## [29-1] [ 주의4 ] 사항

1. 제 목 : 설계도서 작성 및 검토 소홀
2. 조치부서 : ☸☸☸☸처
3. 관 련 자 : 우우우우처 ♥♥♥♥♥♥부 차장 건축3급 nnn(주의)  
(현 소속 : ▶▶▶▶▶▶단 ◀◀◀◀부 차장 건축3급)  
우우우우처 ♥♥♥♥♥♥부 과장 건축4급 ooo(주의)  
(현 소속 : ㅍㅍ지역본부 ㄱㄱㄱㄱ처 ㅅㅅㅅㅅ부 과장 건축4급)  
★★★★★★처 ∑∑∑∑부 과장 건축4급 ppp(주의)  
(현 소속 : ㅍㅍ실 ㉠㉠부 차장 건축3급)  
★★★★★★처 ∈∈∈∈부 과장 기계4급 qqq(주의)  
(현 소속 : ♥♥♥♥처 ㅋㅋㅋㅋ부 차장 기계3급)
4. 내 용 :

1. 제 목 : 설계도서 작성 및 검토 소홀
2. 조치부서 : ○○○○○○처
3. 관 련 자 :
4. 내 용 :

[그림 7] 712동 지하주차장 동선개선 계획

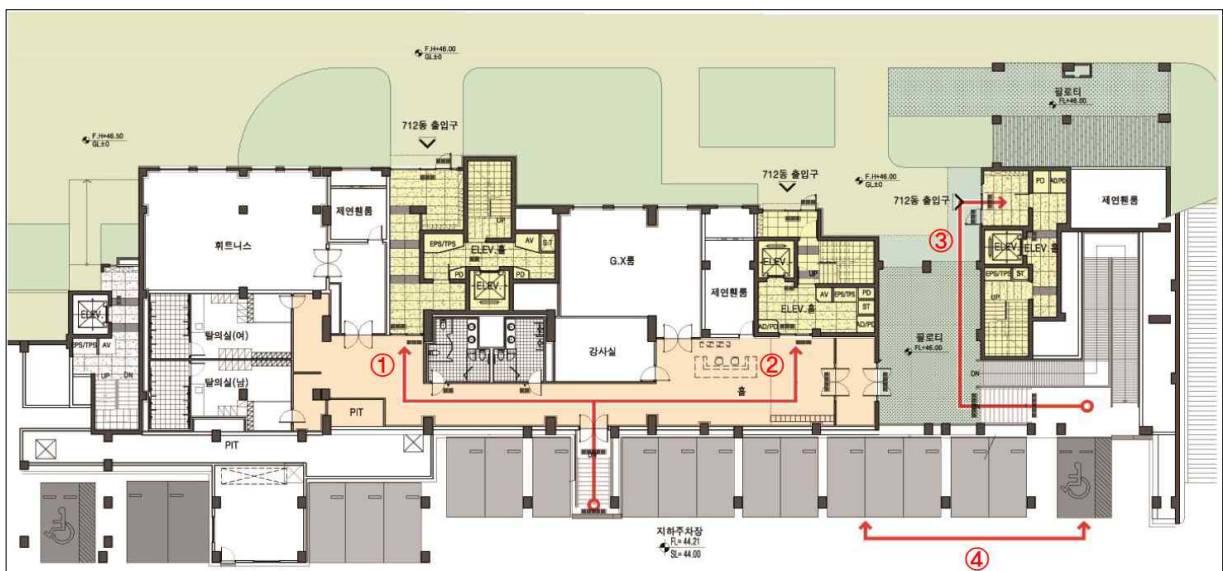
이와 관련하여 감사일 현재 712동에 대한 보완시공계획을 [그림 7]과 같이 제시했음에도 불구하고 입주예정자들은 입주거부, 청약자격 회복, 위약금 등 피해보상을 요구하고 있으며, 이에 대한 영향으로 잔여 공가세대에 대한 입주자모집에 차질이 발생하는 등 설계도서 작성소홀로 인한 민원 발생으로 公社 신뢰도에 악영향을 미치고 있다.

| 위 치 | 변경 전 | 변경 후 | 비 고         |
|-----|------|------|-------------|
| ①   |      |      | PIT 조적벽체 철거 |
| ②   |      |      | 골조벽체 철거     |
